VARIANTI E MODIFICHE ALLA

FT-901

La serie FT-901 è stata modificata, a partire dal lotto di produzione n. 8, come è qui descritto.

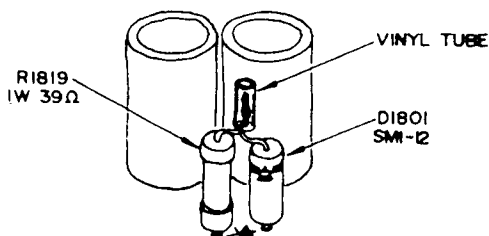
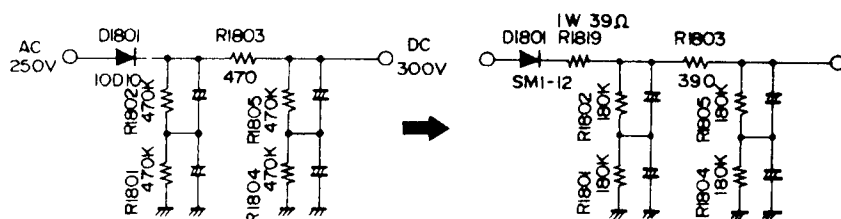
La modifica è stata fatta allo scopo di proteggere da guasti R1803 per colpa dei possibili sbilanciamenti in C1802 e C1803; e il guasto di R1803 può provocare la distruzione dei condensatori di filtro.

Per ovviare a questo problema prima che possa provocare danni, si raccomandano le seguenti modifiche:

- 1) sostituire R1801, 1802, 1804 e 1805 con resistenza da 180 k Ω /1/2W;
- 2) sostituire R1803 con 390 Ω /2W
- 3) aggiungere una nuova R1819 (39 Ω /1W) in serie con un D1801;

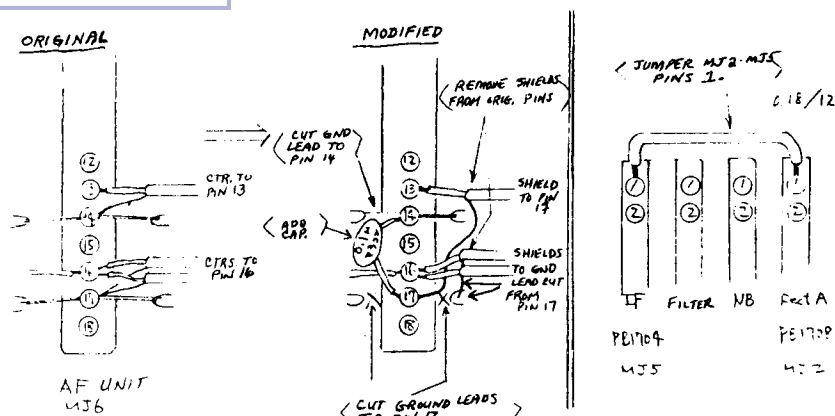
In alcuni dei primi modelli del FT-901, si può udire un leggero ronzio in ricezione; è più facile ascoltarlo portando a zero i controlli AF e RF gaire. Il problema deriva da un loop di massa, ma con una modifica abbastanza semplice si può risolvere.

- 1) Identificare l'unità MJ6 sul fondo dello chassis.
- 2) Tagliare i fili di massa dal piedino 17, ed il filo di massa sulla sinistra del pin 14.
- 3) Identificare il cavo il cui centro è collegato al pin 13; rimuovere lo schermo di questo caso dal piedino 14, e riconnetterlo al 17.
- 4) Individuare i due cavi i cui centri sono collegati al pin 16; i loro schermi vanno tolti dal piedino 17 e connessi al punto di massa precedentemente collegato al piedino 17 dal lato destro.
- 5) Aggiungere un condensatore da 100n/25v fra i piedini 14 e 17 (ceramico).
- 6) Ponticellare il pin 1 di MJ2 con il pin 1 di MJ5.

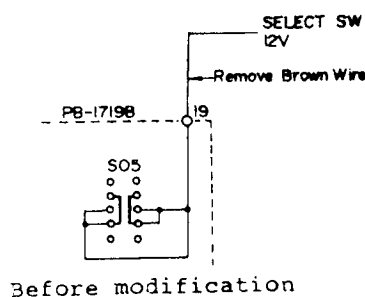
È stata apportata una modifica nell'alimentazione fornita alla piastrina del noise-blanker sugli FT-901 del lotto di produzione n. 8.

Questa modifica ha lo scopo di prevenire un'emissione spuria occasionale ad una frequenza 455 kHz più alta di quella di trasmissione.

Essa consiste nello scambiare la linea a 12 V al pin 19 dal PB-1719B su una linea a 12V di ricezione.

In produzione questo si ottiene staccando il filo marrone del pin 19, e collegando un filo fra il suddetto pin 19 ed il pin 7 del MJ6, il connettore per l'unità AF.

Figure 1

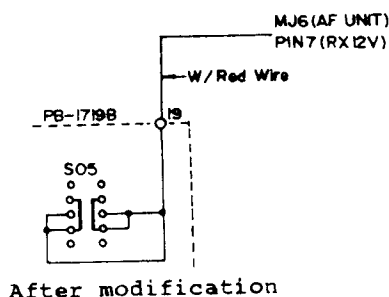
Alcuni transceiver FT-901 del primo e secondo lotto di produzione presentano uno slittamento del VFO in presenza di un transceiver 2 m nelle vicinanze; il fatto è provocato da un loop di massa, che ora indichiamo come eliminare.

- 1) Riferirsi alla fig. 1, e tagliare la pista indicata nell'unità VFO PB-1440A; montare un ponticello come indicato
- 2) Riferirsi alla fig. 2, e tagliare il filo di massa dal pin 3 del J802; il filo deve essere rivoltato così da realizzare il collegamento dal pin 3 di J802 alla scatola dell'unità VFO
- 3) Riferirsi alla fig. 3, e collegare un nuovo filo di massa dal fianco del comparto VFO al terminale di massa sull'unità XTAL, immediatamente adiacente a MJ11
